改善箇所説明図

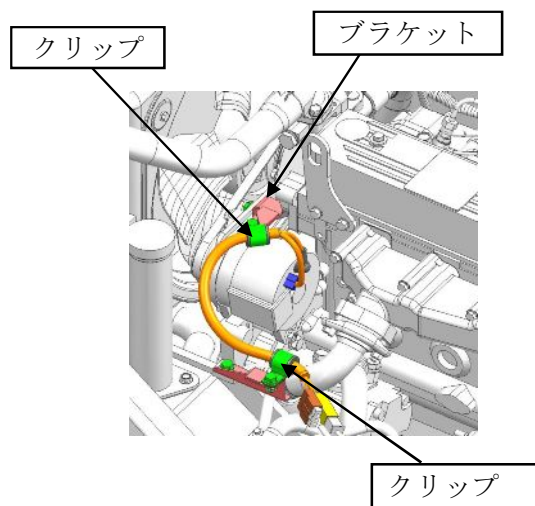
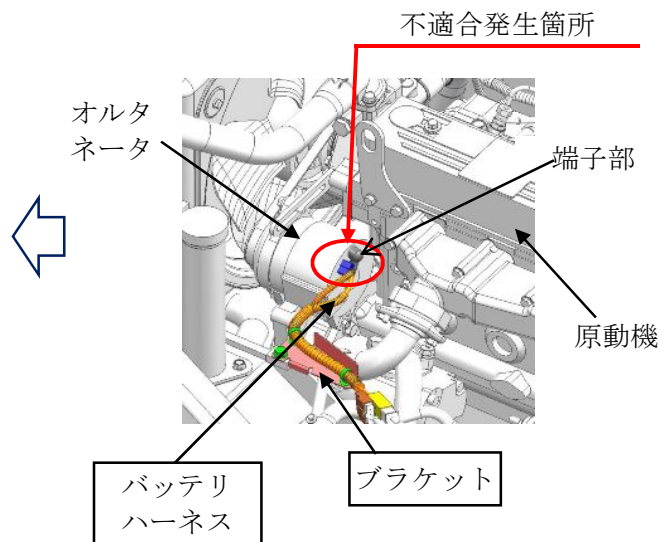
オルタネータに接続されているバッテリーハーネスにおいて、当該ハーネスの端子接続部を曲げて組み付けたものがある。そのため、そのままの状態で使用を続けると、振動により端子接続部が折損し、バッテリーが充電されなくなり、最悪の場合、原動機が停止し、再始動できなくなるおそれがある。

全車両、バッテリーハーネスを対策品に交換するとともに、取り回しを変更する。

バッテリーハーネスの取り回しが変更されていることで識別可能。
